Odpowiedzi Na pytania Wykonawców

Dotyczy: Wykonanie Stacji Uzdatniania Wody wraz z zbiornikami magazynującymi wodę.
Budowa zbiorników magazynujących wodę w miejscowości Jabłonki

Dotyczy: Wykonanie sieci wodociągowej w Miejscowościach Zahoczewie i Nowosiółki

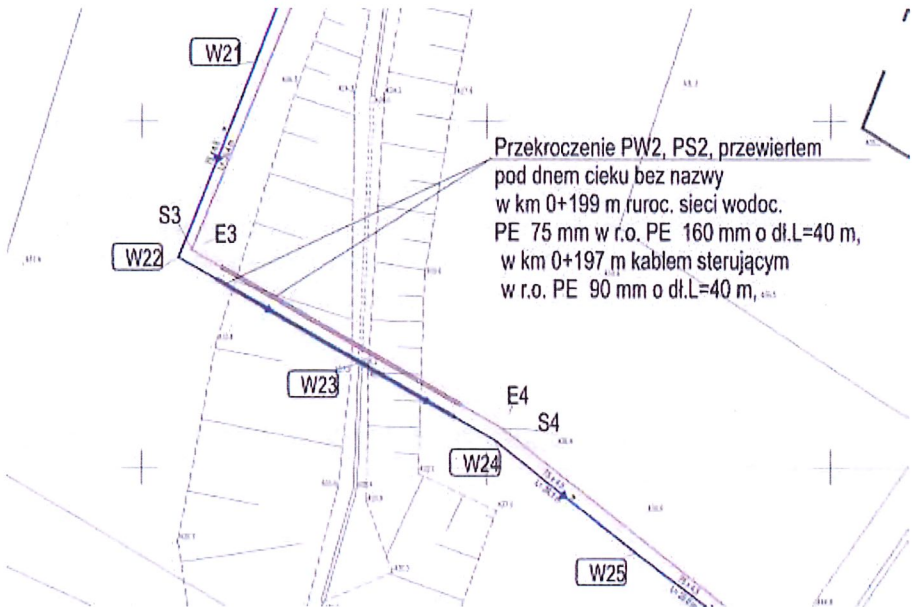
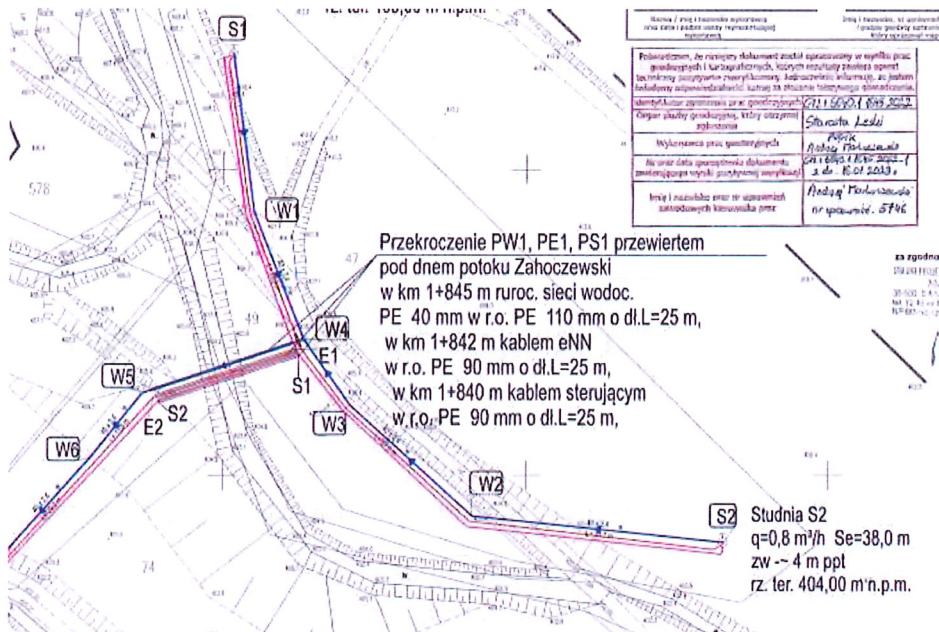
Zgodnie z PZT oraz profilami przekroczeń należy uwzględnić wykonanie przewiertów:
- przekroczenie PW1 przewiertem pod dnem potoku Zahoczewski w km 1+845 m rurociągiem sieci wodociągowej PE 40mm w rurze ochronnej PE 110mm o długości L=25m
- przekroczenie PW2 przewiertem pod dnem cieku bez nazwy w km 0+199 m rurociągu sieci wodociągowej PE75 mm w r.o. PE 160 mm o długości L=40 m

Prosimy o uzupełnienie przedmiaru robót o pozycje uwzględniające brakujący zakres robót.

Odpowiedź:
W załączeniu skorygowany przedmiar robót.

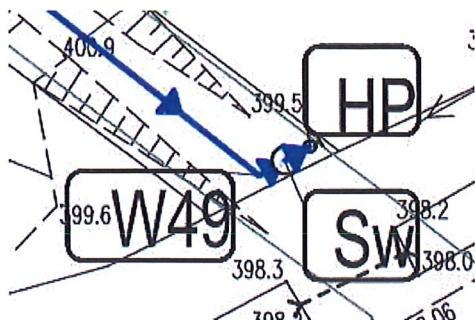
Zgodnie z PZT również należy uwzględnić studnię wodomierzową

Prosimy o określenie projektowanego wyposażenia studni wraz z uzupełnieniem przedmiaru robót o pozycję uwzględniającą dostawę i montaż betonowej studni wodomierzowej oraz jej wyposażenia.

Należy wykonać studnię wodomierzową betonową Fi1500mm. W załączeniu skorygowany przedmiar robót.

ZBIORNIKI WODY UZDATNIONEJ

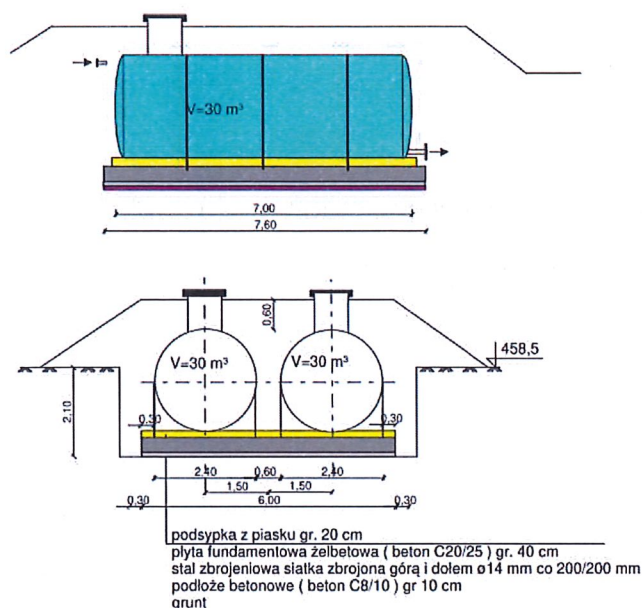
Zgodnie z rysunkami szczegółowymi zbiorników wody należy wykonać ich zakotwienie do płyty fundamentowej za pomocą pasów.

Prosimy o uzupełnienie przedmiaru robót o pozycję uwzględniającą koszt wykonania zakotwienia zbiorników do płyty fundamentowej.

W załączeniu skorygowany przedmiar robót.

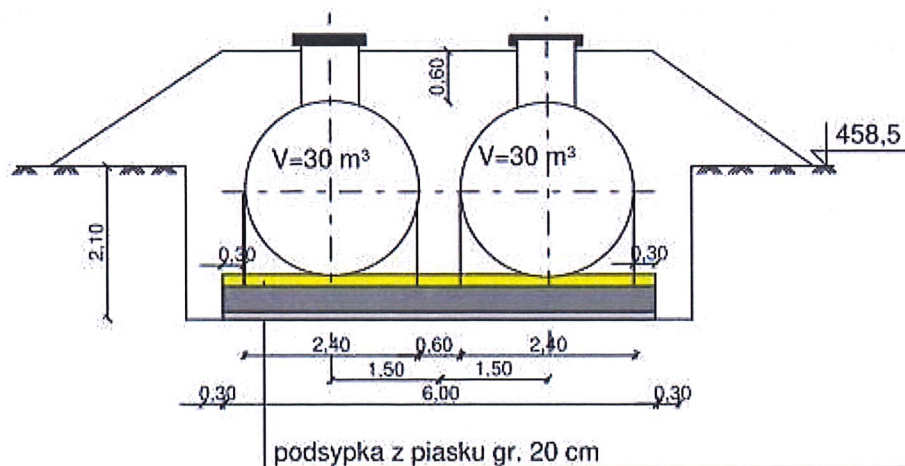
Zgodnie z rysunkami szczegółowymi zbiorników wody pod każdy zbiornik należy wykonać podsyпkę z piasku gr.20cm,

natomiast przedmiar robót uwzględnia jedynie 10 cm

Prosimy o korektę przedmiaru robót w tym zakresie.

W załączeniu skorygowany przedmiar robót.

ZBIORNIKI WODY

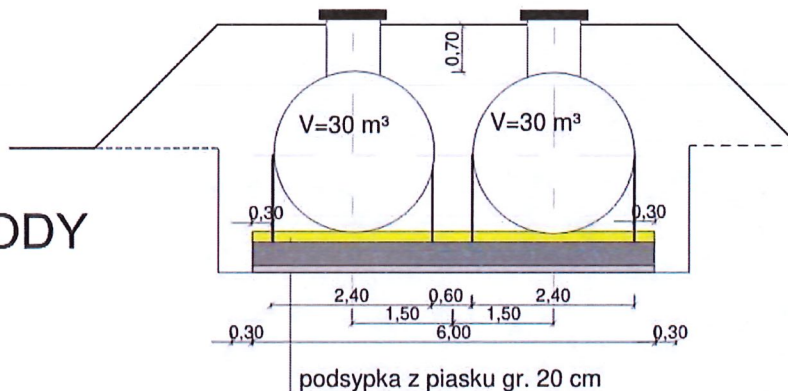
Zgodnie z rysunkiem szczegółowym zbiorników wody pod zbiorniki należy wykonać podsypkę z piasku gr.20cm.

natomiast przedmiar robót uwzględnia jedynie 10 cm

Prosimy o korektę przedmiaru robót w tym zakresie.

W załączeniu skorygowany przedmiar robót.

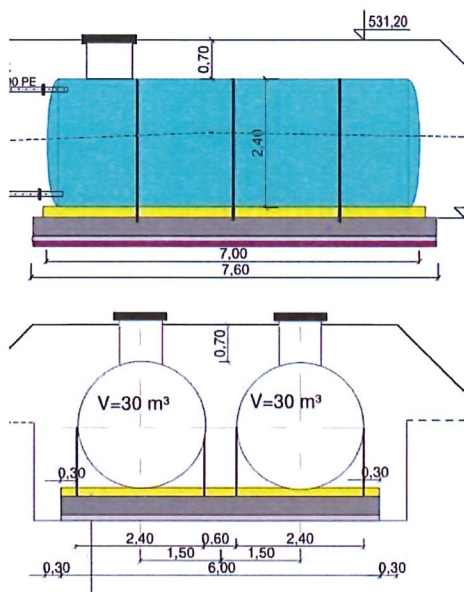
Zgodnie z rysunkami szczegółowymi zbiorników wody należy wykonać ich zakotwienie do płyty fundamentowej za pomocą pasów.

Prosimy o uzupełnienie przedmiaru robót o pozycję uwzględniająca koszt wykonania zakotwienia zbiorników do płyty fundamentowej.

W załączeniu skorygowany przedmiar robót.

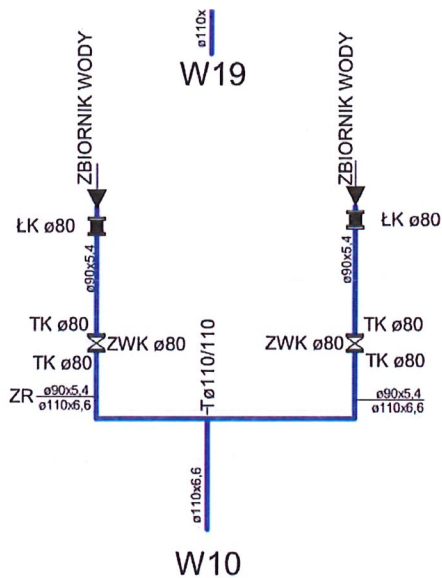
Zgodnie ze schematami węzłów należy zastosować łączniki amortyzacyjne kołnierzowe (kompensatory) DN80mm

Prosimy o uzupełnienie przedmiaru robót o pozycje uwzględniające dostawę i montaż dwóch kompensatorów.

Odpowiedź:
W załączeniu skorygowany przedmiar robót.

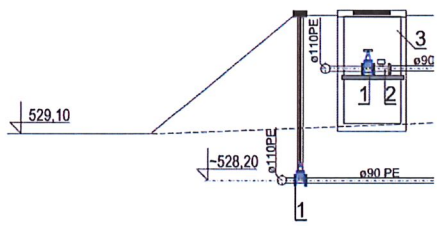
Zgodnie z rysunkiem zbiorników wody należy zastosować studnie zasuw betonowe Fi1200mm

Natomiast przedmiar robót uwzględnia wykonanie studni Fi1000mm

Prosimy o korektę przedmiaru robót w tym zakresie.

Odpowiedź:
W załączeniu skorygowany przedmiar robót.
